SERVICE-INFO

Ulkonäölliset erot hihnankiristimessä 533 0086 30

Tuotenro INA: 533 0086 30

Kuva 1: INA:n kahdella M8x35 ruuvilla varustettu malli

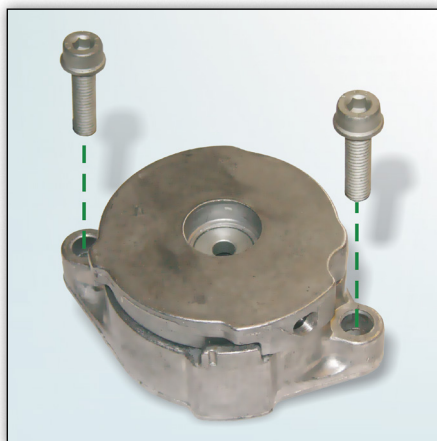
Vaihdettaessa hihnan kiristin 533 0086 30 voi ajoneuvossa olla asennettu esitetyt versiot. Listatuissa ajoneuvoissa saattaa esiintyä molempia malleja ja ne vastaavat teknisiä vaatimuksia. Tällä hetkellä Schaeffler Automotive Aftermarket tarjoaa kuvan 1 mallia.

Hihnankiristimen (tuotenro INA. 533 0086 30) asennuksessa on ehdottomasti käytettävä INA:n toimittamia kiinnitysruuveja (M8x35) kiinnityslai-pan paksuuden vuoksi (kuva 1).

Kuva 2: Kahdella M8x22 ruuvilla oleva malli

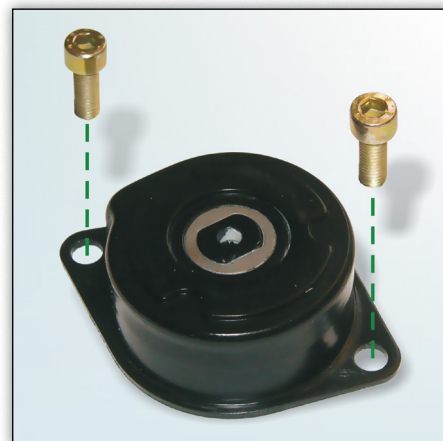
Molemmat mallit vastaavat teknisiä vaatimuksia.
